(仮称)野辺地風力発電事業 更新計画

環 境 影 響 評 価 準 備 書

補 足 説 明 資 料

風力部会 補足説明資料 目次

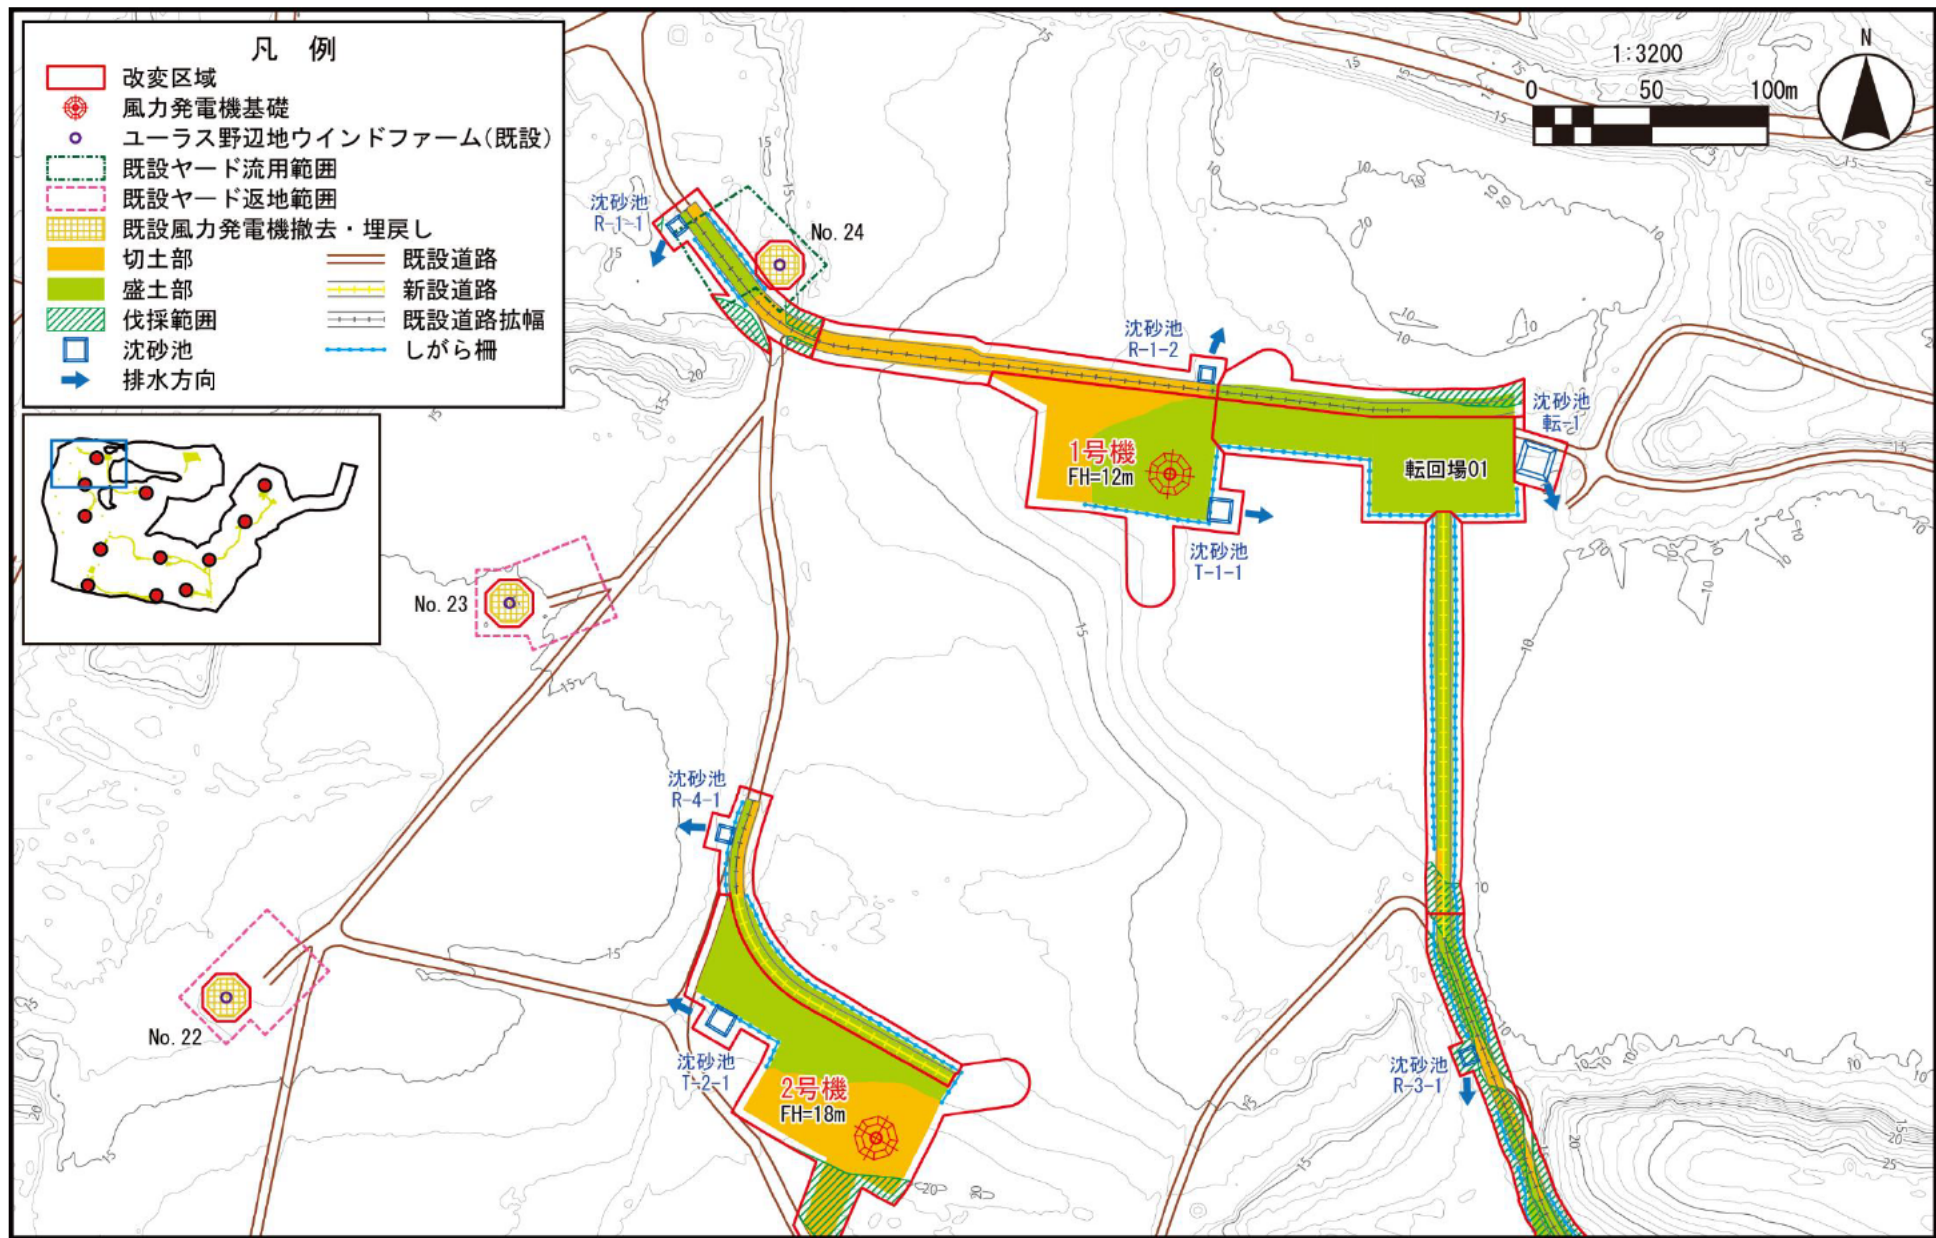
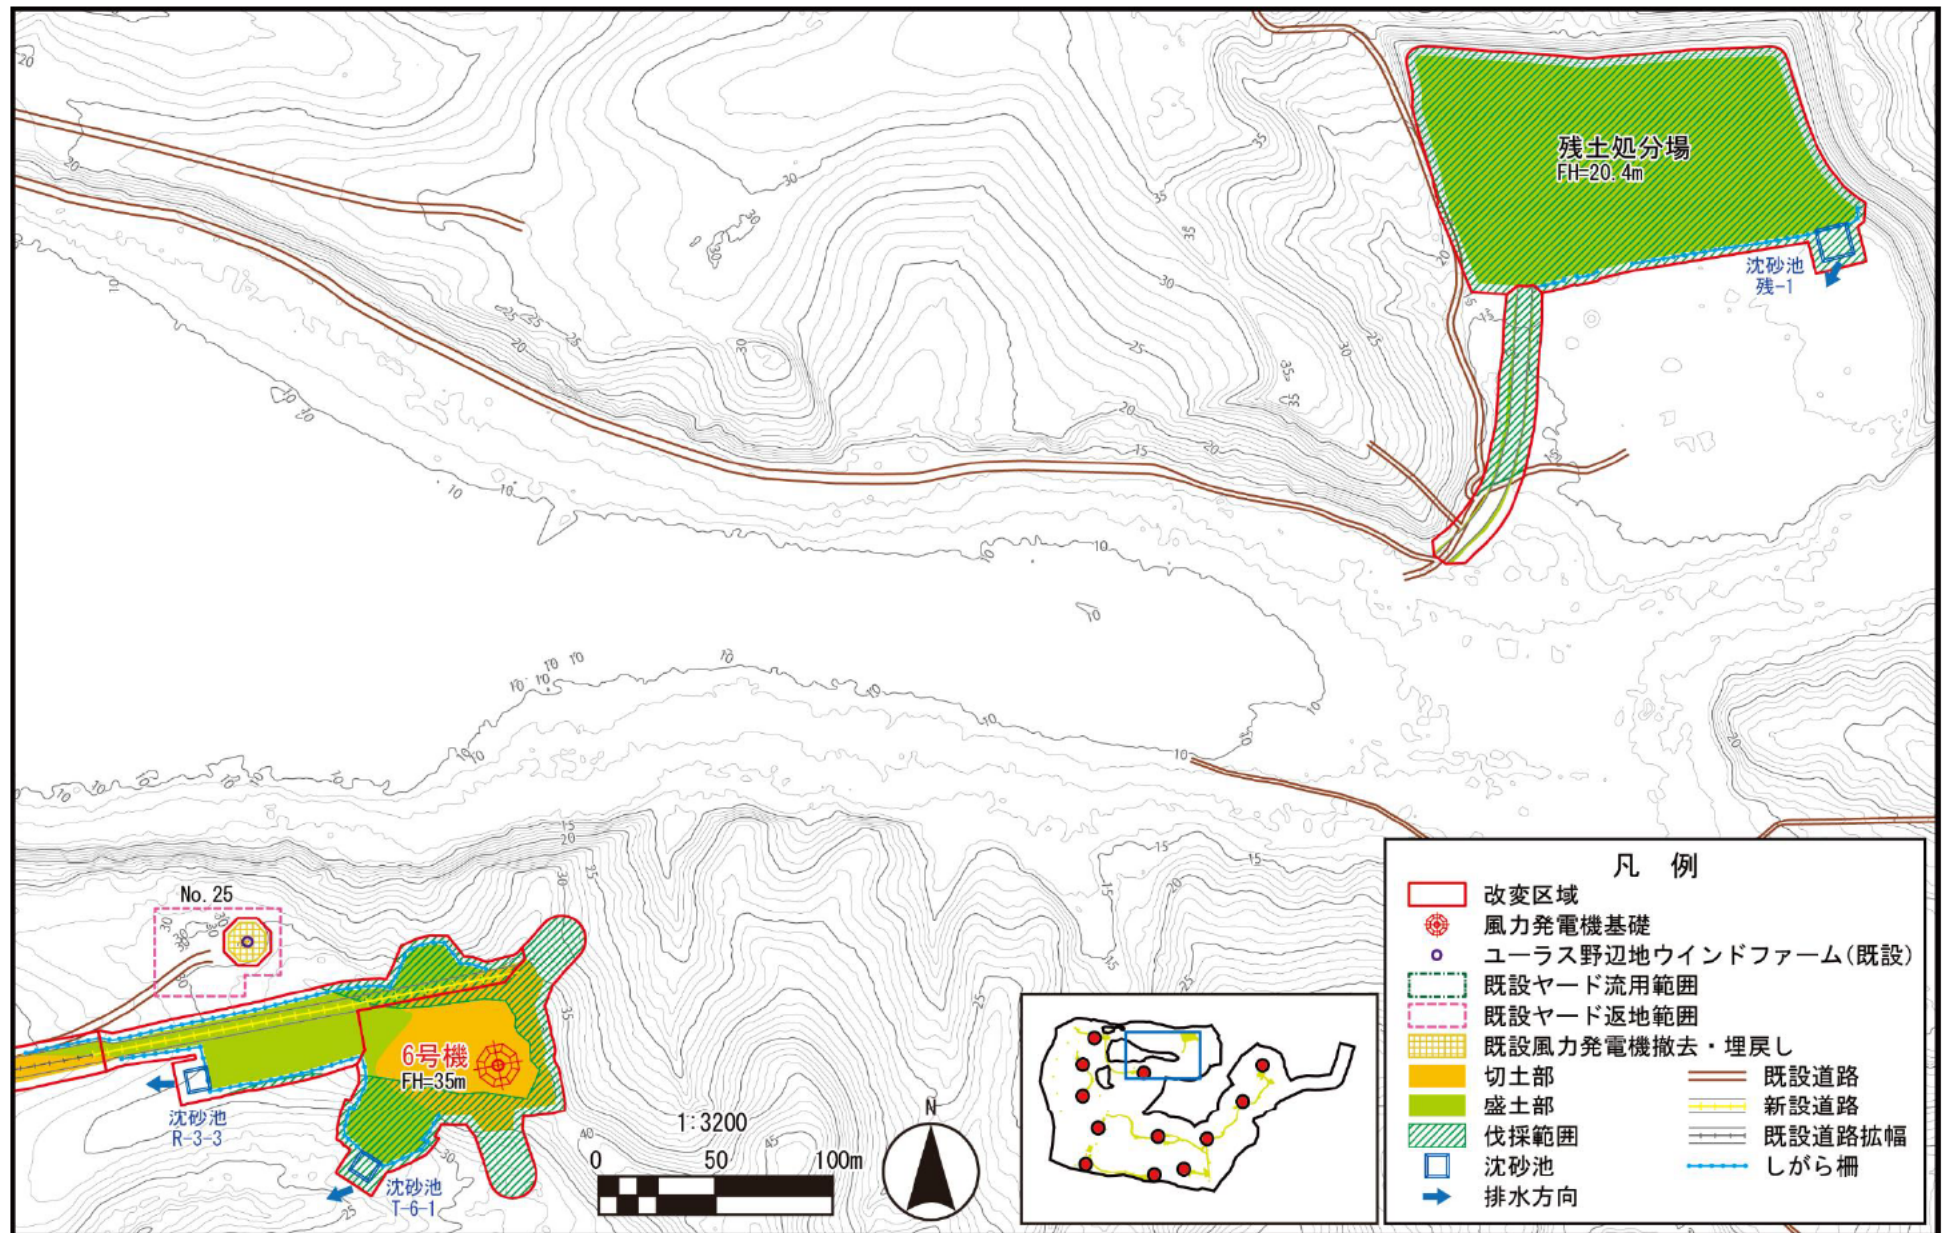
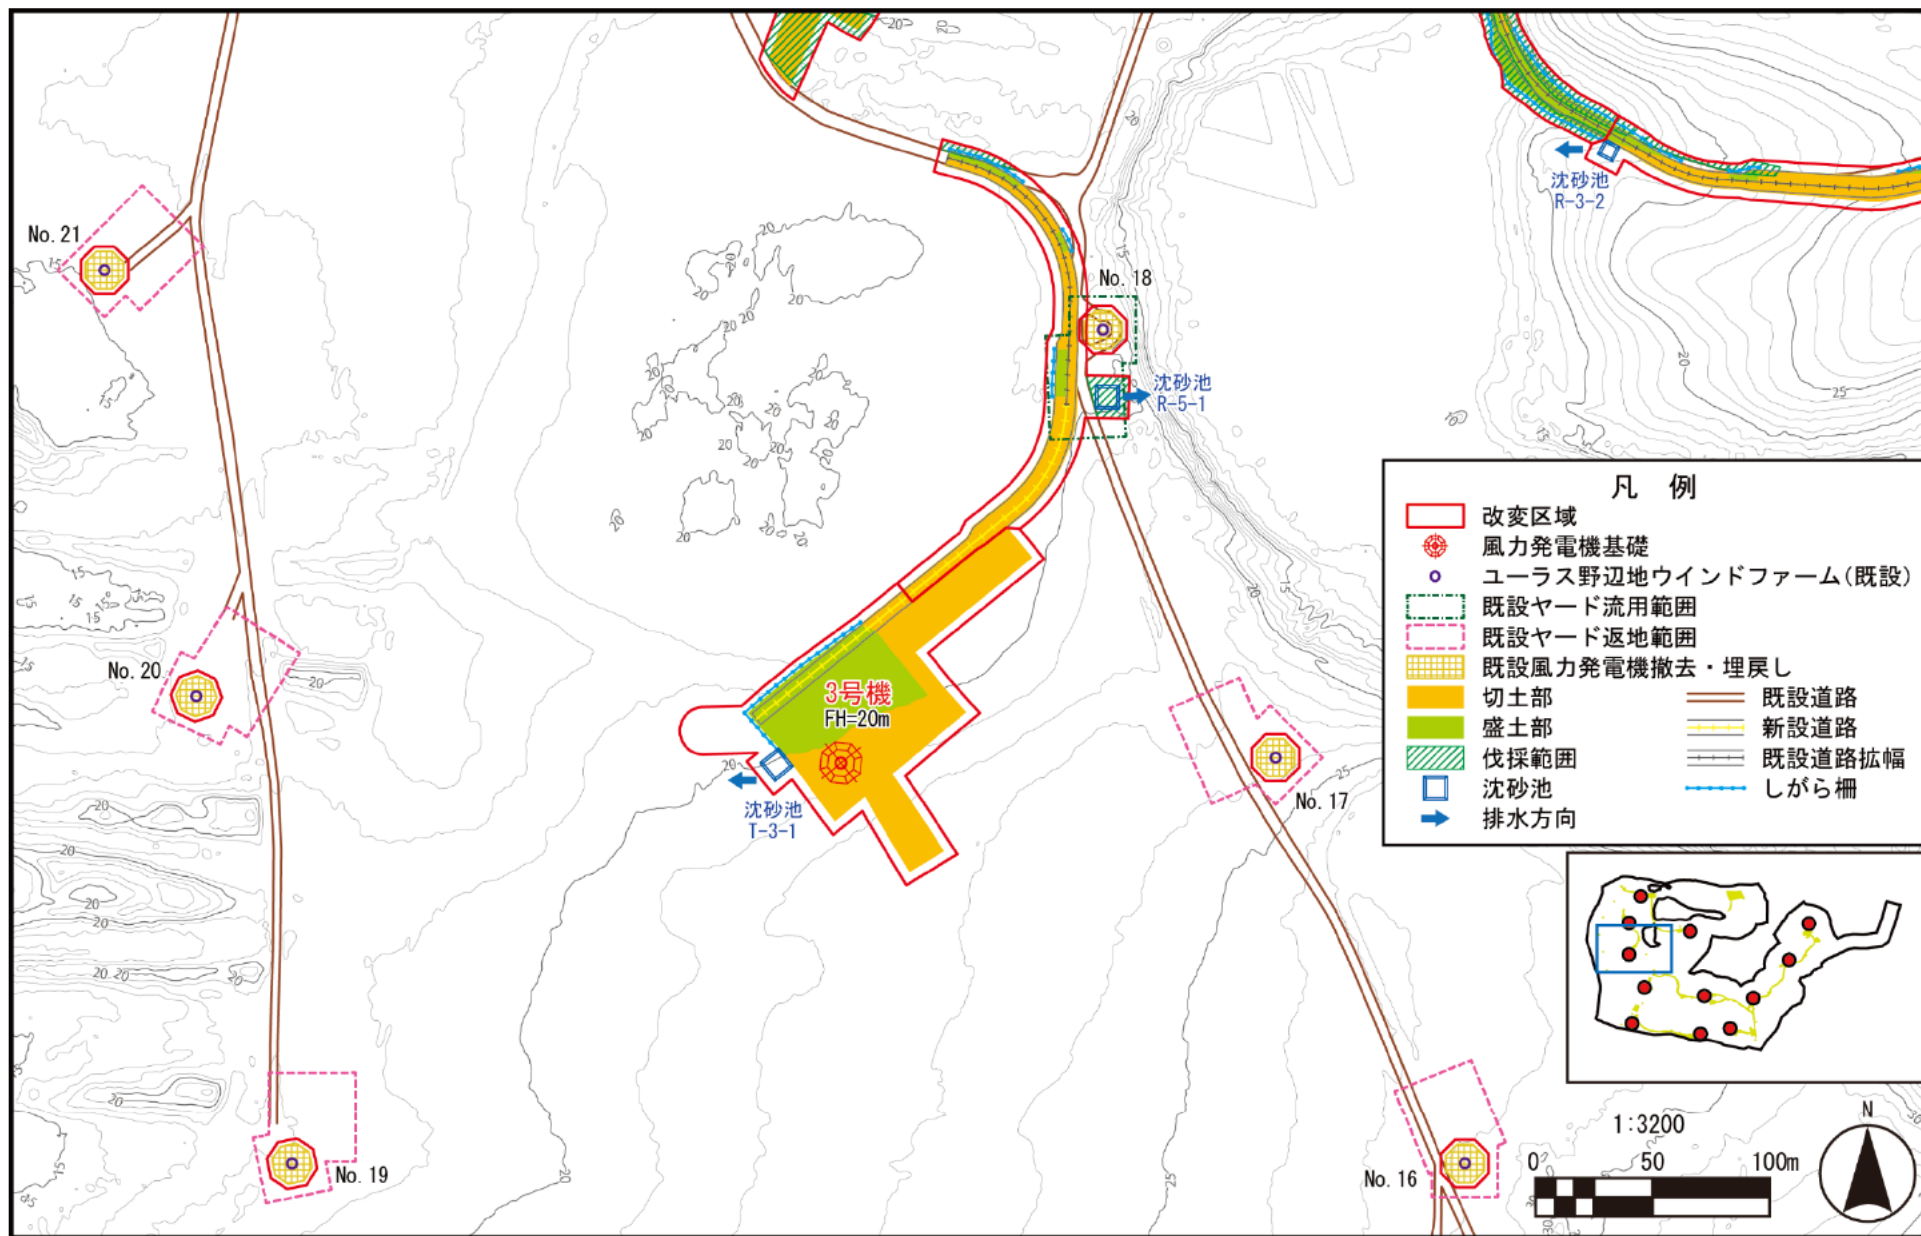
2. 造成・基礎工事等に伴う改変区域の「既設ヤード流用範囲」と「既設ヤード返地範囲」の表記について【平口顧問】（準備書 p18）
図2.2-4において「既設ヤード流用範囲」と「既設ヤード返地範囲」の色の違いが判別できません。両者が区別しやすいように線や色で工夫して下さい。

別添資料一次 Q2 の作成、ありがとうございます。評価書では、作成していただいたような分かりやすい図面に修正してください。なお、「図 2.2-4(1～9) 造成・基礎工事等に伴う改変区域図」のうちの図(4)と図(9)には、はめ込み図（全域と当該範囲を示す小さな図）が抜けていますので、評価書の図面では挿入して下さい。

評価書において、別添資料一次 Q2 のとおり、「既設ヤード流用範囲」と「既設ヤード返地範囲」が判別しやすい色に修正いたします。

評価書において、拡大図と対象事業実施区域との位置関係を示す図を記載の上、視覚的に分かりやすい図面に修正いたします。
